**CIRCULAR N° 15**

PROCEDIMIENTO DE COMPRA: **PROCEDIMIENTO COMPETITIVO K52827**  
 GRUPO: **230**  
 OBJETO: **REHABILITACIÓN DE LA CENTRAL HIDROELÉCTRICA DE RINCÓN DE BAYGORRIA.**

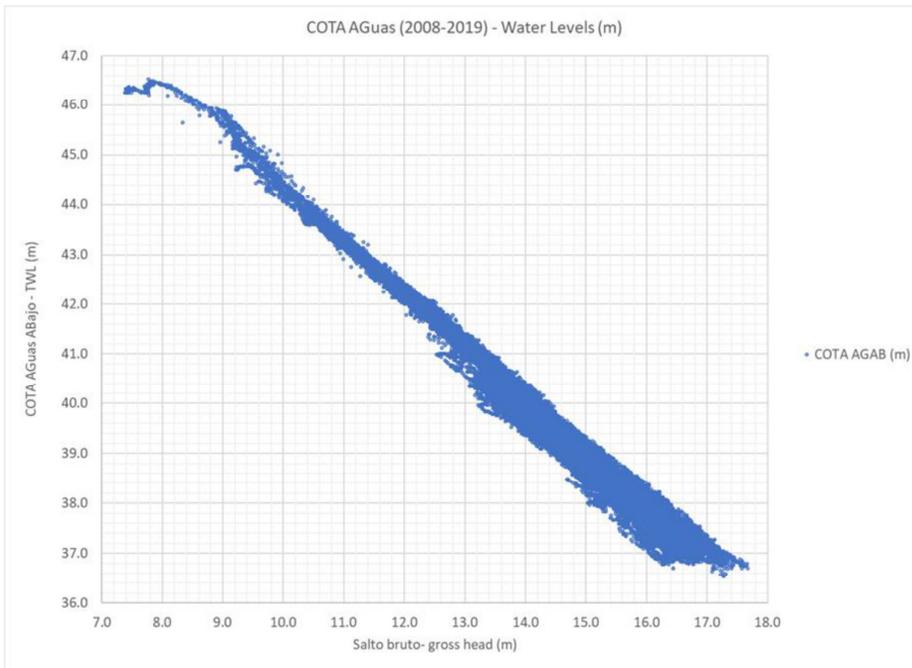
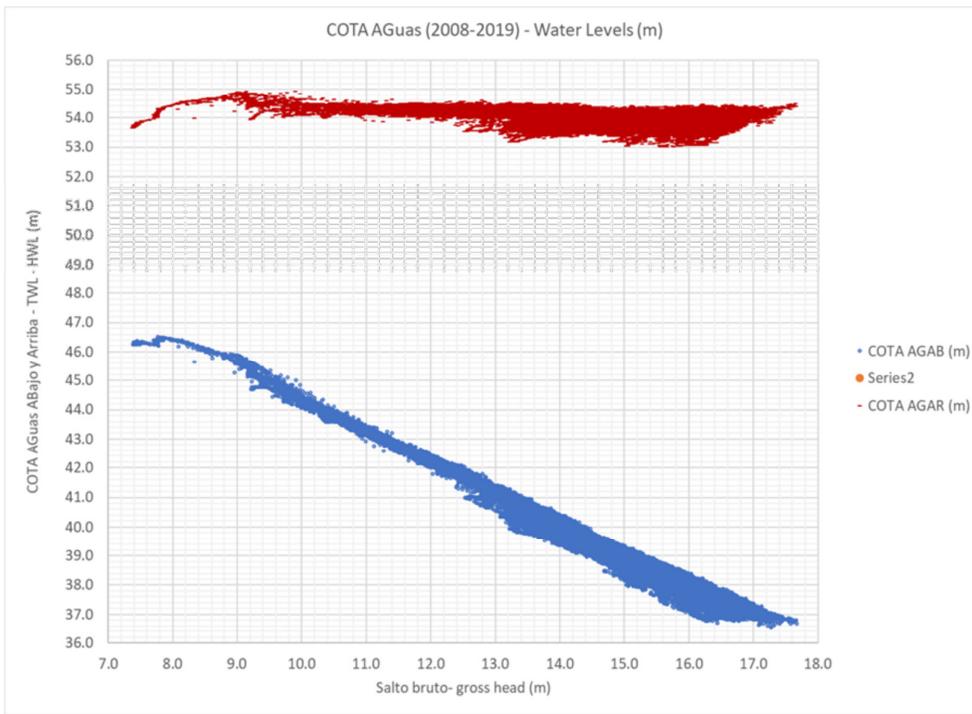
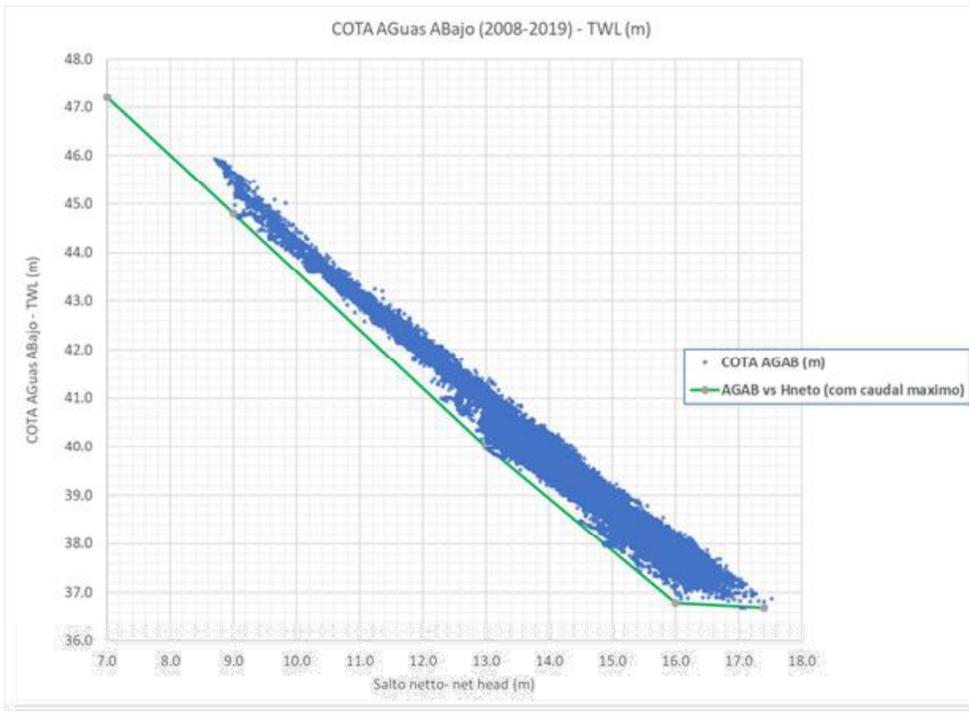
Cuando realizamos la pregunta, “Los pedimos al nivel del agua abajo correspondiente a 1, 2 y 3 unidades.”, Nosotros no fuimos lo suficientemente claros en la solicitud.

Nuestra solicitud completa sería preguntarle cuál es el nivel de agua abajo correspondiente a 1, 2 y 3 unidades para cada salto neto.

En la respuesta de la Circular N° 6 se indicó que los valores del nivel mínimo de agua abajo derivarían de los datos históricos de operación de SCADA y el análisis de ellos fue la siguiente respuesta:

Sin embargo, el análisis de los datos históricos del nivel del agua abajo relativamente a salto bruto arrojó lo siguiente gráfico. A partir del gráfico abajo del nivel de aguas abajo versus lo salto bruto, concluimos que existe una correlación entre ellos, y no solo con el caudal.

La relación entre aguas arriba y salto bruto es aún más evidente cuando miramos el gráfico de los niveles de agua, tanto en las curvas históricas de los niveles de agua arriba como aguas abajo en relación con el salto bruto. El siguiente gráfico muestra que el nivel de aguas arriba es casi constante y que la variación del salto bruto se debe principalmente a la variación aguas abajo.

Continuaremos a seguir el análisis para determinar la correlación entre el nivel de aguas abajo versus **el salto neto**.

Entonces lo salto neto se calcula a partir de lo salto bruto y las pérdidas de carga calculadas con la descarga máxima estimada por cada hora de operación en la tabla SCADA.

- 1) Considerando las mismas series y valores que ha informado UTE, la variación del nivel de restitución con el caudal es la que figura más abajo.

El Oferente debe considerar la variación del nivel de restitución de acuerdo al gráfico anterior, siendo la curva roja la de los niveles mínimos de restitución que contempla el menor número de puntos de operación por debajo de la misma.

- 2) Se mantienen los valores indicados en el Pliego de Condiciones para cálculo de sigma planta.

Tabla 3. Cotas de aguas abajo mínimo con 3 grupos en funcionamiento para cada salto neto

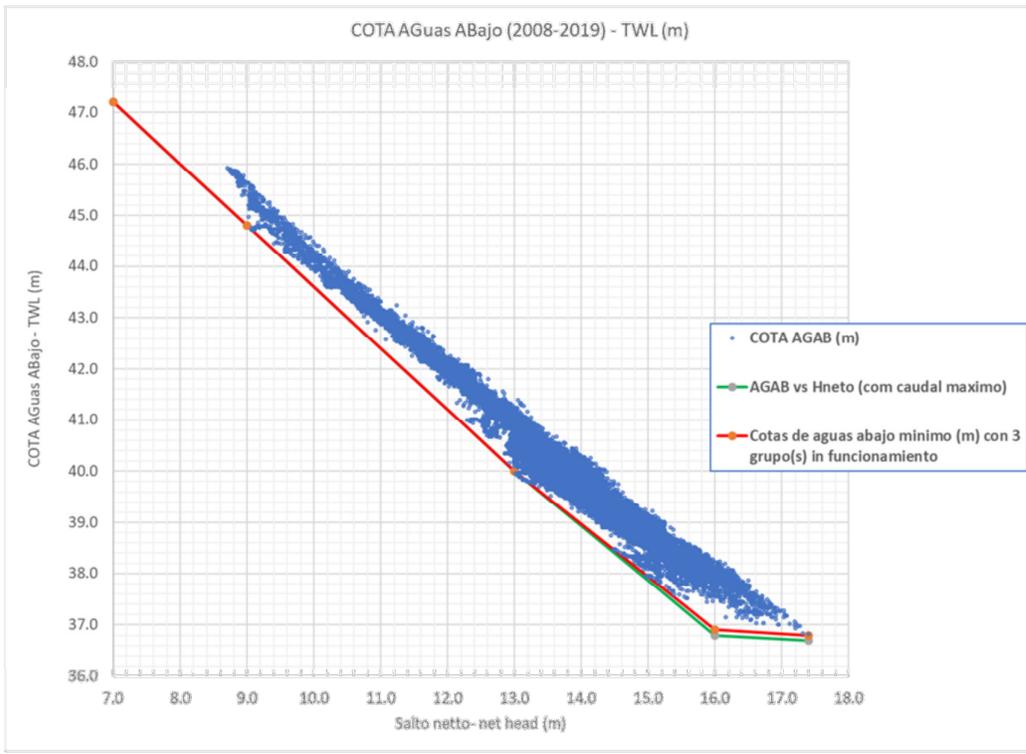
Para 3 unidades en funcionamiento en la misma hora tenemos o grafico e tabla correspondiente:

- 2) Nuestra segunda pregunta es solicitar tomar la tabla 2 como el nivel mínimo de agua abajo para las garantías de cavitación.

Tabla 4. Cotas de aguas abajo mínimo con 2 grupos en funcionamiento para cada salto neto

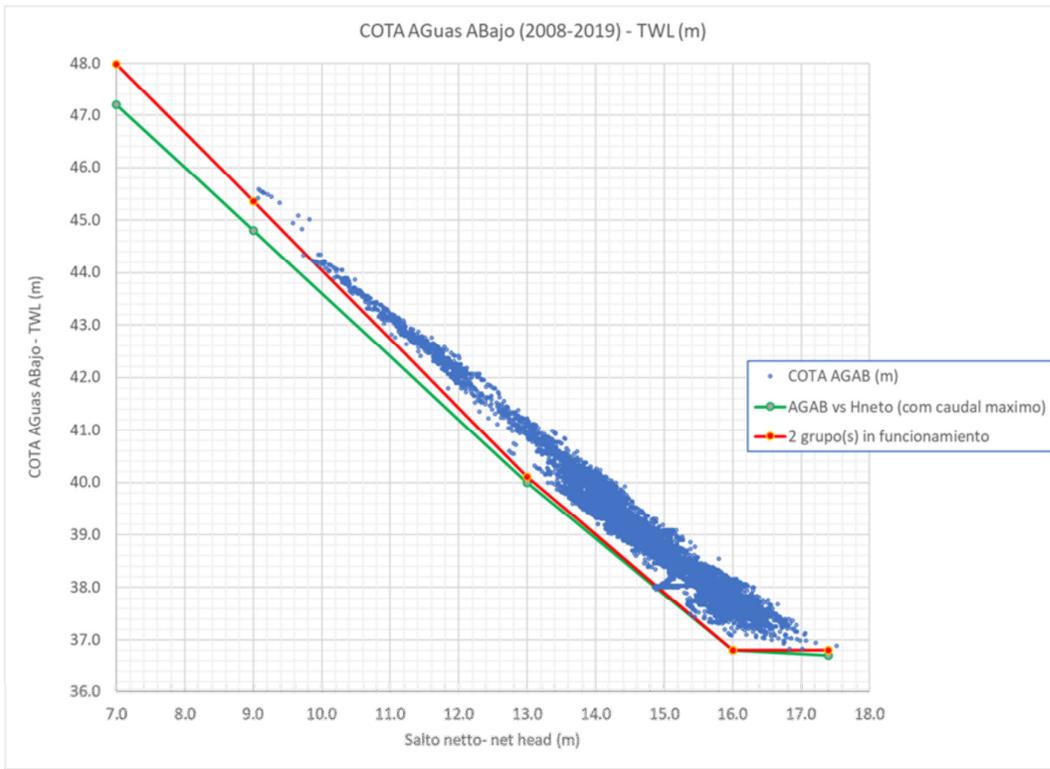
Para 2 unidades en funcionamiento en cada hora tenemos el gráfico e tabla correspondiente:

Tabla 5. Cotas de aguas abajo mínimo con 1 grupo en funcionamiento para cada salto neto

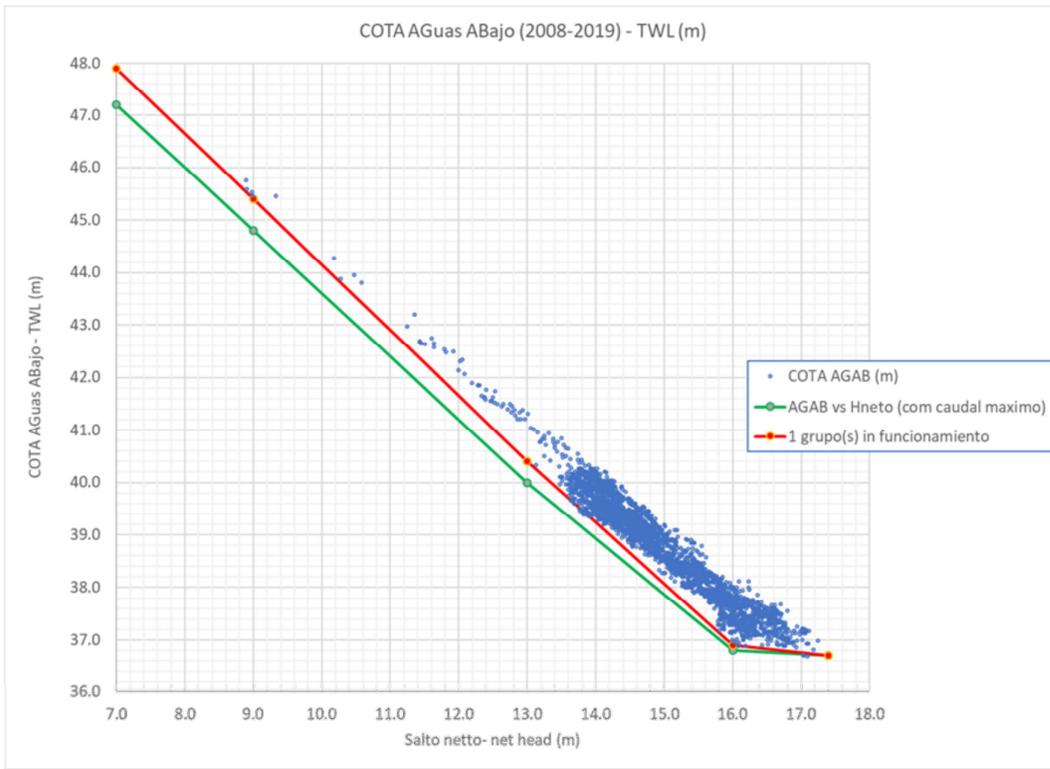
Para 1 unidad en funcionamiento en cada hora tenemos o gráfico e tabla correspondiente:
